Les évolutions concernant les voyants Legrand

Les voyants communs à Céliane & Mosaic

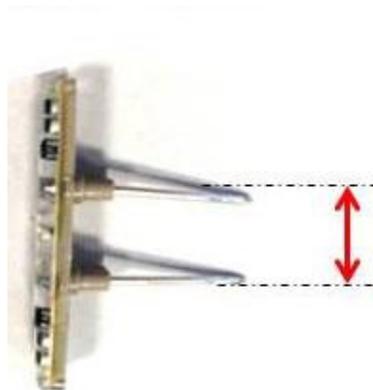
Les voyants permettant de rendre les fonctions lumineuses (témoin ou lumineux) vont également évoluer.

Ces nouveaux voyants resteront toujours communs aux mécanismes Mosaic et Céliane, **mais ne seront compatibles** qu'avec les nouvelles générations de mécanismes décrites précédemment.

1 "LED point" nouvelle génération :
Luminosité équivalente à 3 LED
standard

Nouvel entraxe des broches : 9,6mm
